Autorisation environnementale ICPE

SAS Eoliennes du Petit Kermaux

Enquête publique

**RAPPORT ET CONCLUSIONS MOTIVÉES
DE LA COMMISSAIRE ENQUÊTRICE**

Distances entre l'habitat le plus proche et les éoliennes, illustration extraite des documents 5 et 8 « Plans réglementaires et éléments graphiques » et « Compléments apportés » datés 11/12/2020 et 13/01/2023

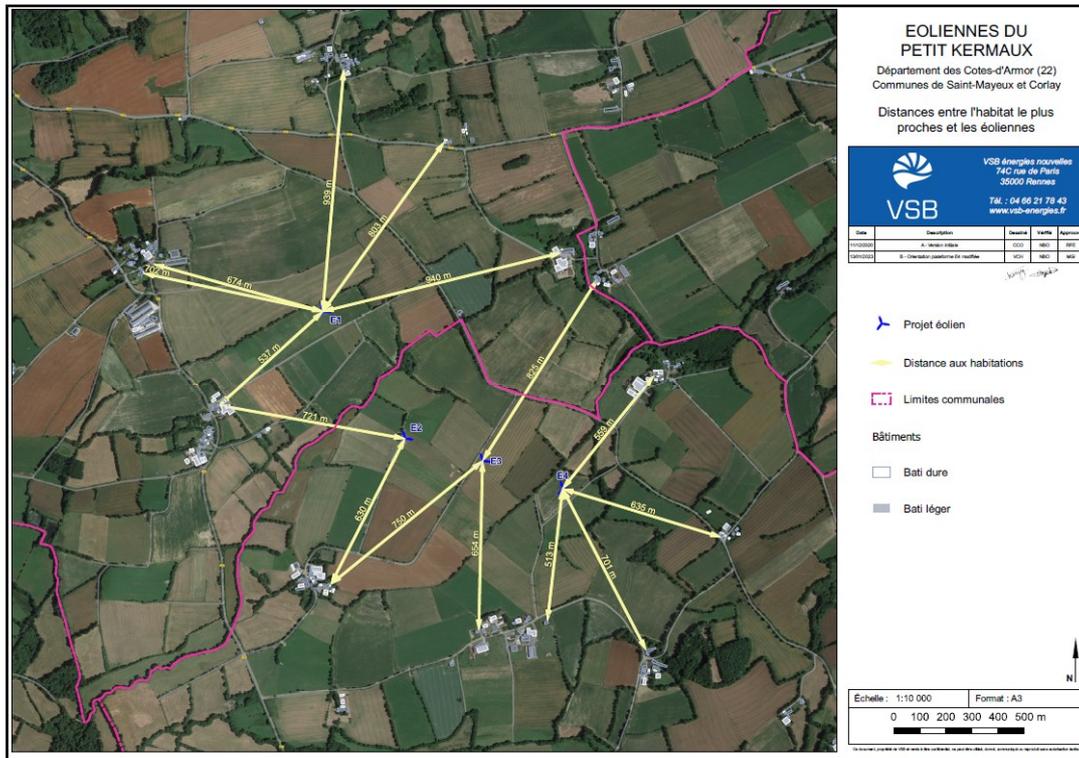
Concernant les distances tout d'abord, il est étrange que l'habitation la plus proche des sites ne figure pas sur les plans et qu'aucune distance n'y soit reportée (§ pièce 5 lieu-dit Poull Bizic). (sûrement moins de 500 mètres entre les piliers 1 et 2 de l'habitation).

Extrait du plan de masse de l'éolienne E4 et de ses aménagements - Projet initial à gauche et projet modifié à droite

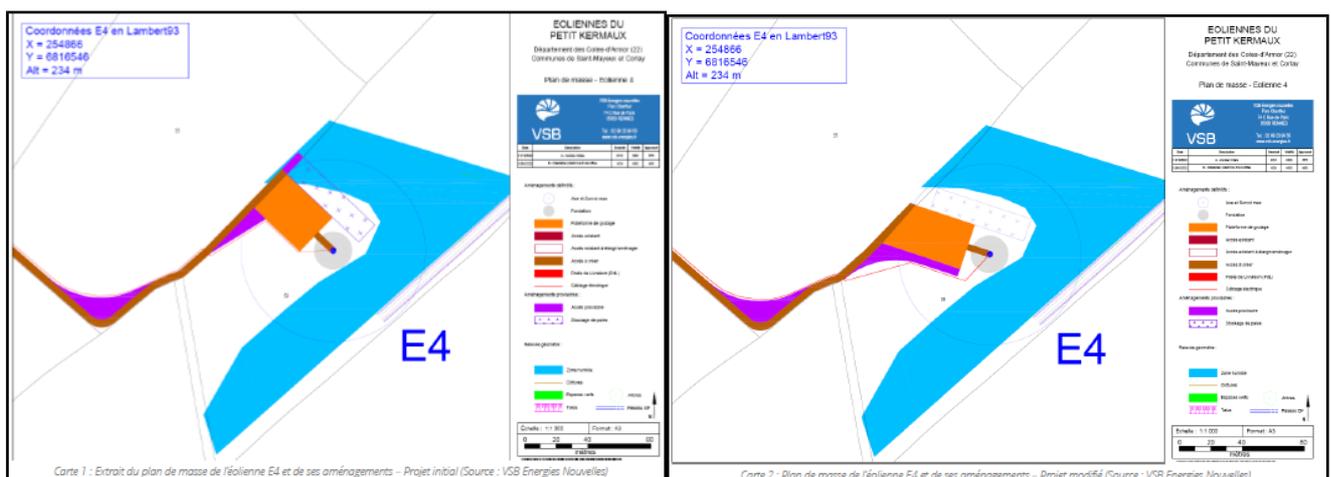
Il est précisé au dossier que l'instructeur ICPE de la DREAL des Côtes d'Armor est revenu vers le porteur de projet en décembre 2022, en demandant notamment à ce que la démarche Eviter Réduire Compenser (ERC) soit mieux expliquée vis-à-vis de l'impact des aménagements de l'éolienne E4 sur les zones humides. En effet, la plate-forme de cette éolienne et le chemin d'accès créé empiétaient sur 87,2 m² de zones humides.

- la plate-forme est légèrement pivotée afin de ne plus impacter la zone humide. Sa taille est légèrement augmentée ;
- les aménagements provisoires sont modifiés et leurs surfaces augmentent légèrement ;
- l'accès créé pour atteindre E4 est légèrement raccourci ;
- le tracé du raccordement électrique interne est modifié pour s'adapter ; sa longueur et son emprise augmentent légèrement.

En évitant désormais totalement les zones humides dans le cadre de la conception du projet, l'effet de la modification est positif pour les milieux naturels, et il n'y a plus lieu à mesure de compensation spécifique.
